デジタル安全保護回路のソフトウェア共通要因 故障対策の自律的対応について

今後のATENAによる対応

2023年10月26日
原子力エネルギー協議会

(1) TRAC系コードの適用性に関する確認

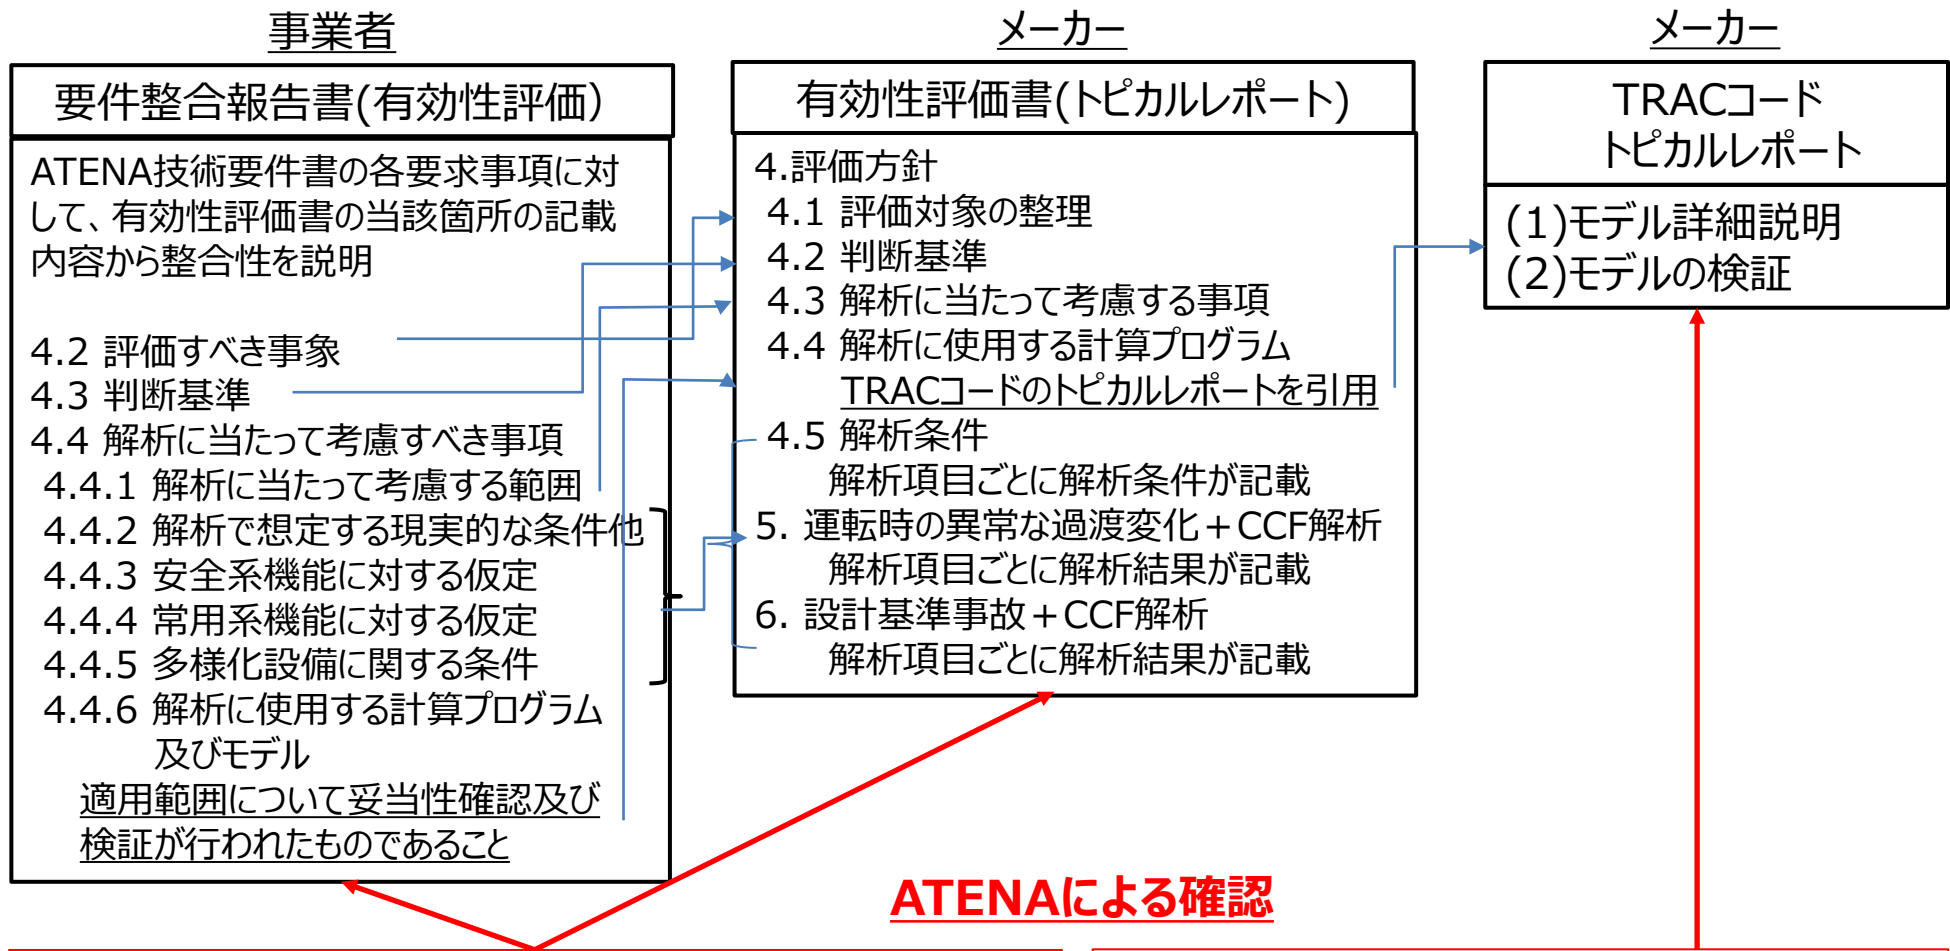
- 事業者は、ABWRのソフトウェアCCF事象の有効性評価に、国内で許認可実績のないTRAC系コードを適用した。
- 米国においては、ABWRはTRAC系コードの認証実績がなく、また、制御棒誤引き事象についてはTRAC系コードの適用実績がない状況である。
- 有効性評価においてはCCFの重畳（スクラム制御棒が挿入されない場合又はARI制御棒の挿入が遅くなる）を考慮するため、従来の過渡事象や設計基準事故事象と異なる厳しい事象進展となる。
- 事業者は、上記を考慮し、以下の論点を抽出した。
 - (1) 米国のTRAC系コードの認証実績に含まれないABWRへの適用性
 - (2) 米国でTRAC系コードが適用されない制御棒系過渡への適用性
 - (3) ソフトウェアCCF重畳事象に固有な事象進展に関わる現象のモデル化及びその妥当性

ATENAは、事業者が抽出した論点に対して、追加資料に以下の内容が記載されていることを確認したことから、有効性評価にTRAC系コードを適用することは妥当と判断した。

- (1) 米国のTRAC系コードの認証実績に含まれないABWRへの適用性
 - ABWRへの適用性についてはABWR固有の設備（インターナルポンプ等）がTRAC系コードにて適切にモデル化され、実機試験データにて妥当性が確認されている。
- (2) 米国でTRAC系コードが適用されない制御棒系過渡への適用性
 - 制御棒系過渡への適用性については、評価に必要とされるモデルが実機試験データ等により妥当性確認されている。
 - 起動時の制御棒誤引き抜きや制御棒落下におけるボイド反応度フィードバック効果について、合理的な設定がなされていることが確認されている。
- (3) ソフトウェアCCF重畳事象に固有な事象進展に関わる現象のモデル化及びその妥当性
 - ソフトウェアCCF重畳事象に固有な事象進展に関わる現象が同定され、それらの計算モデルに対して、適切な検証及び妥当性確認がなされている。例えば、制御棒の誤引き抜きを除く過渡事象又は原子炉冷却材流量の喪失事象とソフトウェアCCFが重畳させた事象では、燃料棒被覆管表面温度が上昇し、その後リウエットするが、それらの現象を模擬するために適用されているモデルが根拠を持って選定され、その裏付けが示されている。

【回路構成比較】

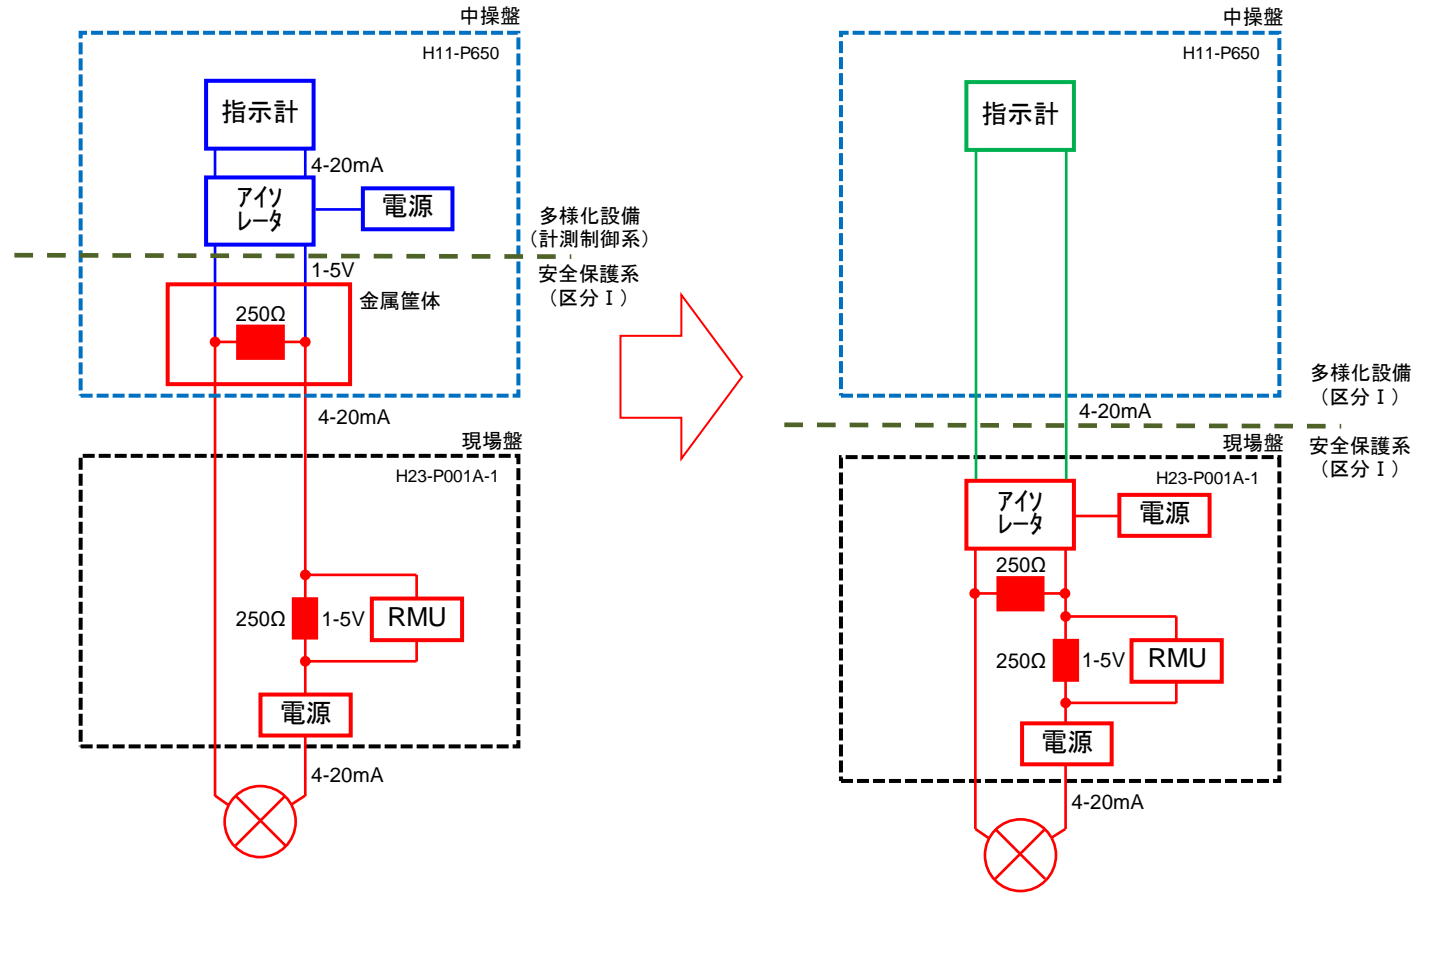
- 事業者は、新規追加した柏崎刈羽7号機のドライベル圧力指示計について、安全保護回路への波及的影響防止に係るJEAC4620-2020への適合性をより明確化するために設備設計の変更（アイソレータを安全保護系に設置）を行うこととし、要件整合報告書（詳細設計）を改訂してATENAに提出した。（2023年9月27日）
- ATENAは、要件整合報告書（詳細設計）の改訂版の確認を行い、当該設計変更の内容がATENA技術要件書に整合しており、かつ設備設計変更の理由であるJEAC4620-2020に適合していることを確認した。（2023年10月6日）
- ATENAによる要件整合確認（詳細設計）の完了を受けて、事業者は、柏崎刈羽7号機のドライベル圧力指示計の改造工事に着手した。（2023年10月10日）

ATENA技術要件書 要求内容		事業者確認内容	ATENA確認
3.5.8安全保護回路への波及的影響防止	多様化設備である共通要因故障対策設備は、共通要因故障対策設備の故障影響により安全保護系の安全機能が喪失しない設計とする。	アイソレータ及び抵抗による電气的分離により、安全保護系の安全機能が喪失しない設計となっていることを確認した。	ATENA技術要件書に整合していることを確認した。

記載内容	事業者確認内容	ATENA確認
技術基準規則	計測制御系の一部を安全保護装置と共用する場合には、その安全保護機能を失わないよう、計測制御系から機能的に分離されたものであること。	アイソレータ及び抵抗を現場盤へ移設し安全保護系に設置することで、技術基準規則、JEAC本文及び解説に適合していることを確認した。	技術基準規則及びJEAC4620-2020へ適合していることを確認した。
JEAC本文	計測制御系で故障が生じてもデジタル安全保護系に影響のないよう、デジタル安全保護系と計測制御系を電气的に分離する設計とすること。		
JEAC解説	安全保護系と計測制御系との信号取り合いは、光/電気変換などのアイソレーションデバイスを用いる。 この場合アイソレーションデバイスは安全保護系に属する。
